Oggetto: Decreto DSA-DEC-2015-0000067del 15/04/2015 – Piattaforma OFF SHORE Campo Rospo Mare – EDISON E&P S.p.A. – Comunicazione di modifica non sostanziale ai sensi dell'art. 29 nonies, comma 1 del D.Lgs 152/06 e s.m.i.

PIATTAFORME ROSPO MARE A-B-C

ISTANZA DI MODIFICA NON SOSTANZIALE RELAZIONE TECNICA

Figura 3 - Linea scarico acque nere e grigie – Situazione esistente RSM-B

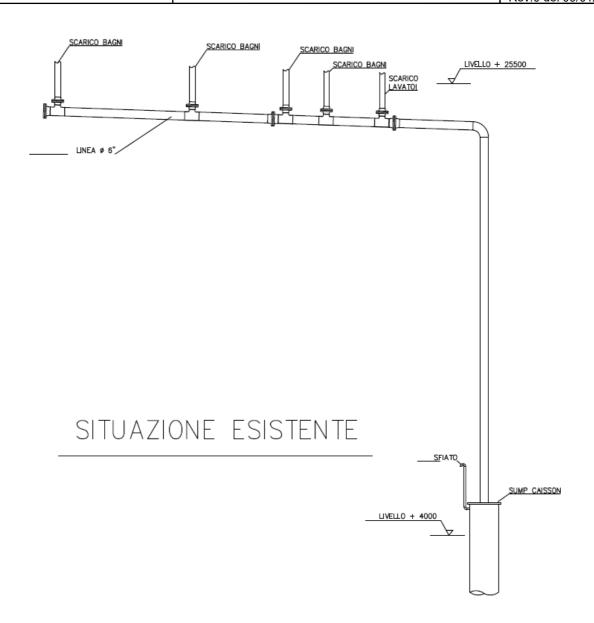
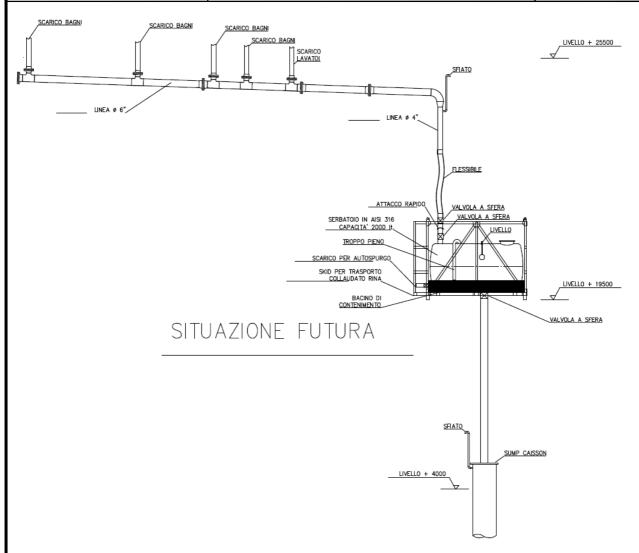
La modifica in progetto consiste nell'intercettare il collegamento degli scarichi civili di ogni piattaforma al relativo sump caisson ed inviare tali reflui all'interno di una cisterna amovibile dedicata, dotata di troppo pieno, indicatore di livello e posizionata su un bacino di contenimento.

Nelle figure seguenti si riporta uno schema tipo (RSM-B) della modifica in progetto per la linea di scarico delle acque nere e grigie, con il confronto tra la situazione esistente e quella futura.

Figura 4 - Linea scarico acque nere e grigie – Situazione futura RSM-B

Schema costruttivo dei filtri "Diesel Particulate Filter (DPF)"

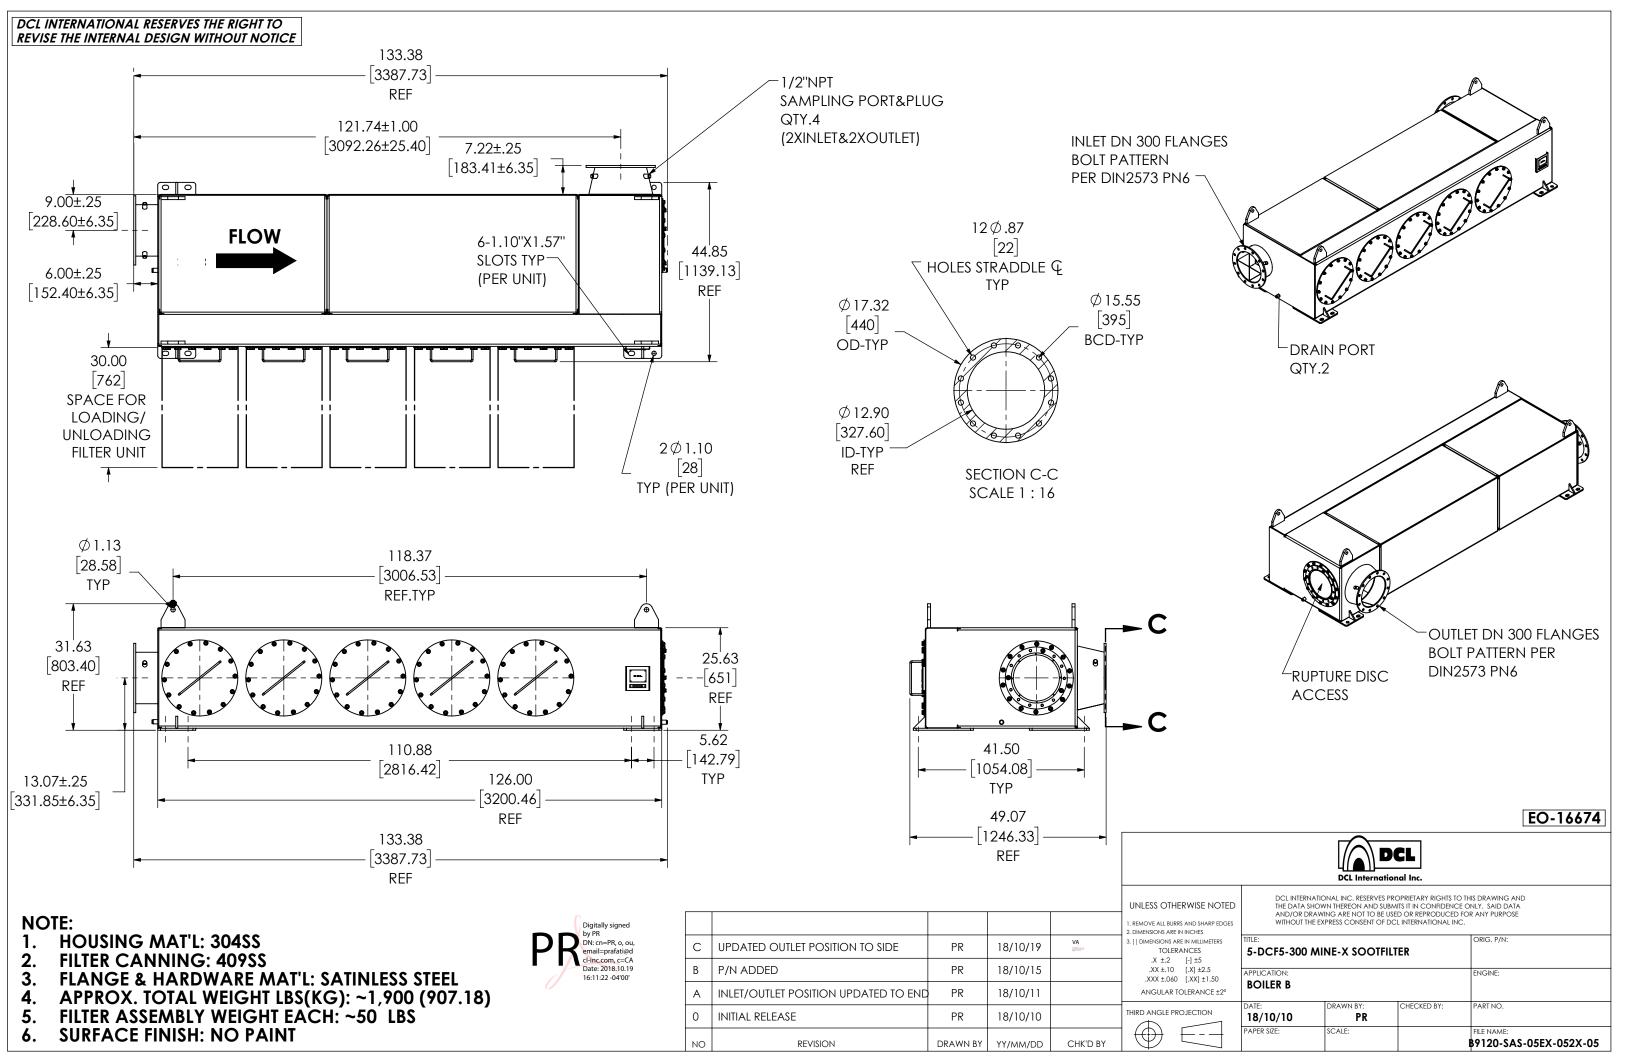
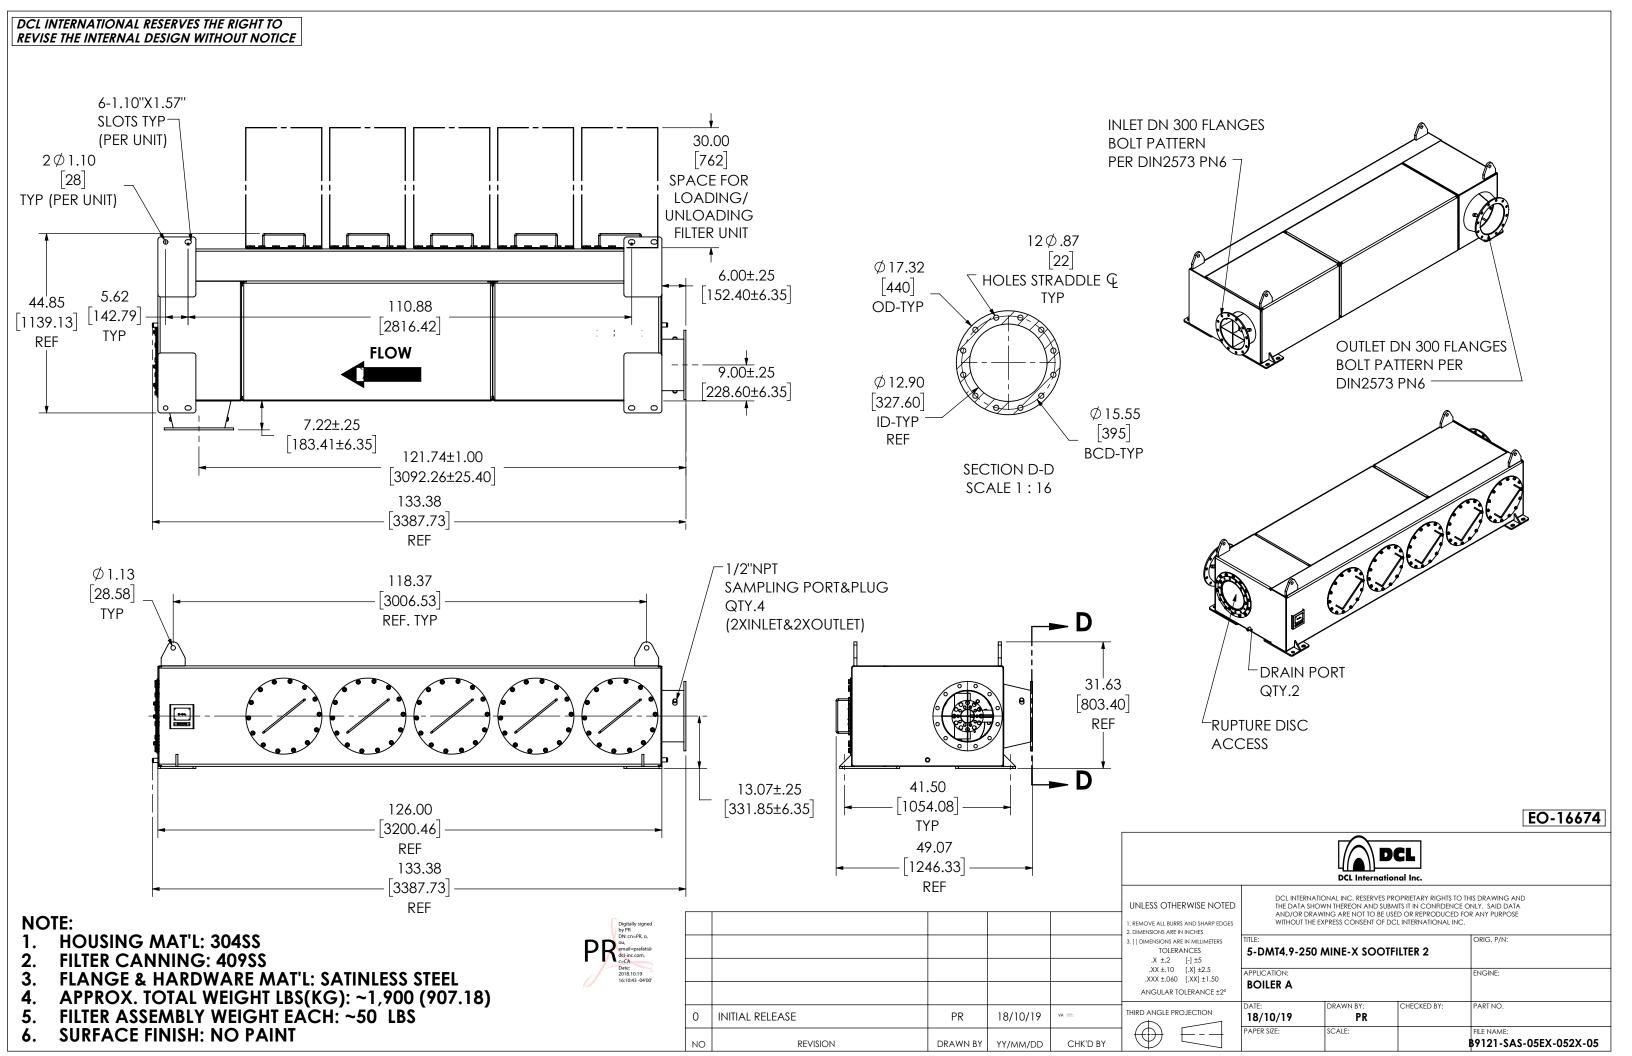
La modifica in progetto prevede l'installazione di sistemi di abbattimento meccanici del tipo "Diesel Particulate Filter (DPF)" che agiscono sui due punti di emissione delle caldaie a gasolio presenti sulla Piattaforma Rospo Mare B, le cui coordinate sono riepilogate nella tabella seguente:

In **Allegato 1** alla presente relazione si riporta lo schema costruttivo dei filtri "Diesel Particulate Filter (DPF)".

Schemi costruttivi delle cisterne per la raccolta delle acque nere e grigie

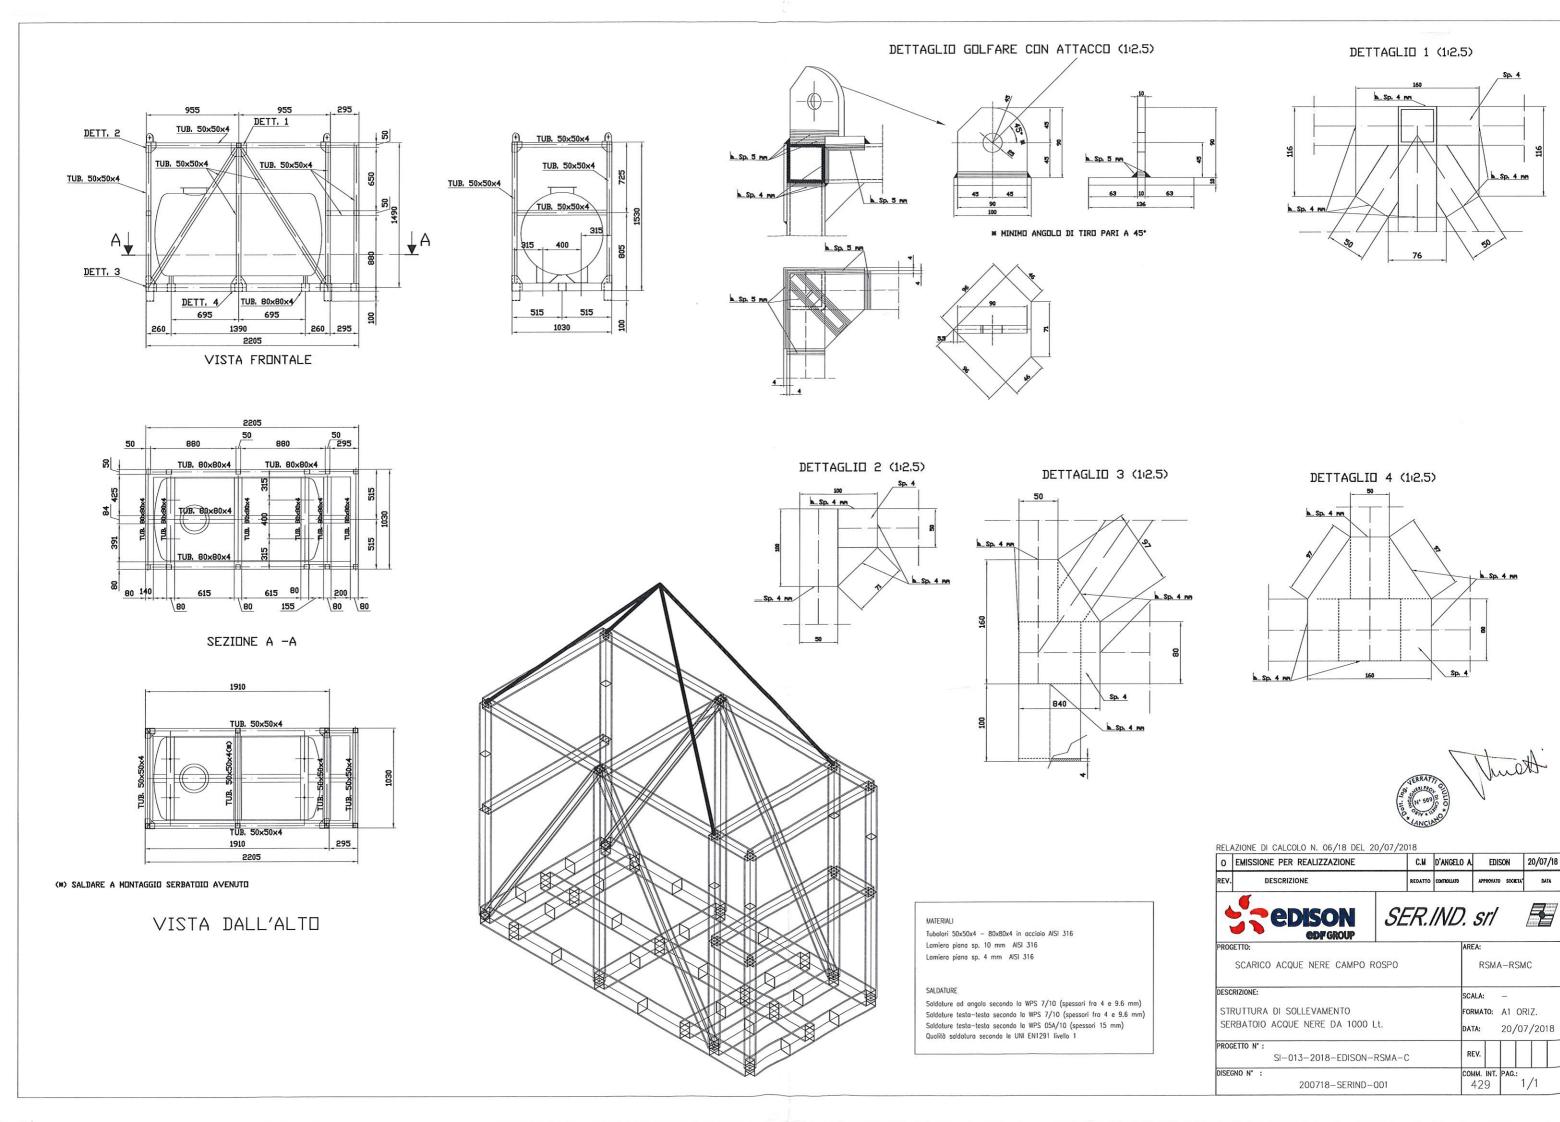
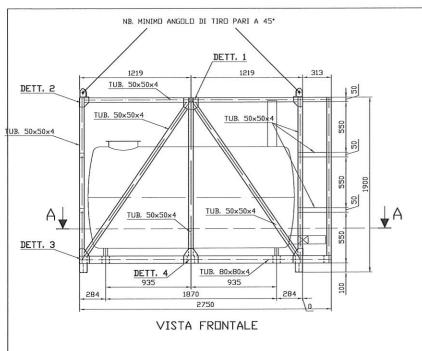
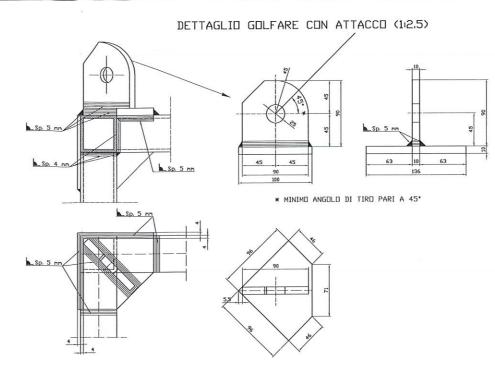
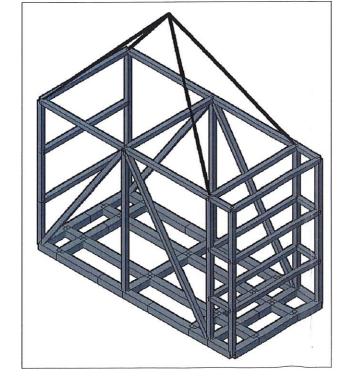
- RSM-A: n. 1 cisterna da 1 mc (DA71A1) + n. 1 cisterna da 1 mc di back-up (DA71A2)
- RSM-B: n. 1 cisterna da 2 mc (DA71B1) + n. 1 cisterna da 2 mc di back-up (DA71B2)
- RSM-C: n. 1 cisterna da 1 mc (DA71C1) + n. 1 cisterna da 1 mc di back-up (DA71C2).

In **Allegato 2** alla presente relazione si riportano gli schemi costruttivi delle cisterne per la raccolta delle acque nere e grigie.
